## **BANCO DE COSTA RICA**

### **Licitación Abreviada #2017LA-000023-01**

#### **“Suministro e Instalación de Equipos de Aire Acondicionado para el Edificio Central del BCR”**

#### **Aclaración #3**

**DETALLE CONEXION MECANICA UNIDAD EVAPORADORA  
RED AGUA HELADA**  
SIN ESCALA

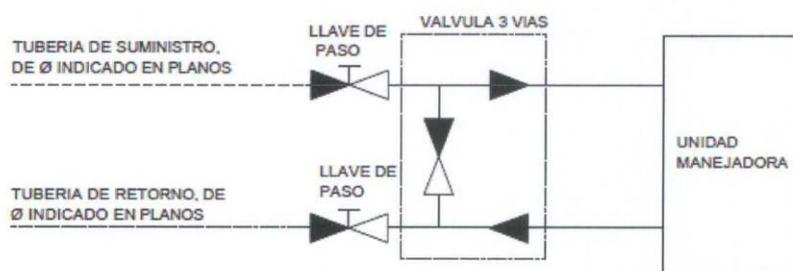
5. Favor definir el alcance del muñeco de conexión para todas las unidades. No se entiende el arreglo mostrado en planos. Creemos que se podría colocar dos (2) válvulas de corte full port, una (1) válvula de balance y una (1) válvula de control. Por favor confirmar.

**R/** Este es el detalle de conexión para las unidades tipo cassette y ducto, la válvula de 3 o 2 vías va a depender del piso, en total serian dos llaves de corte y una válvula de control.
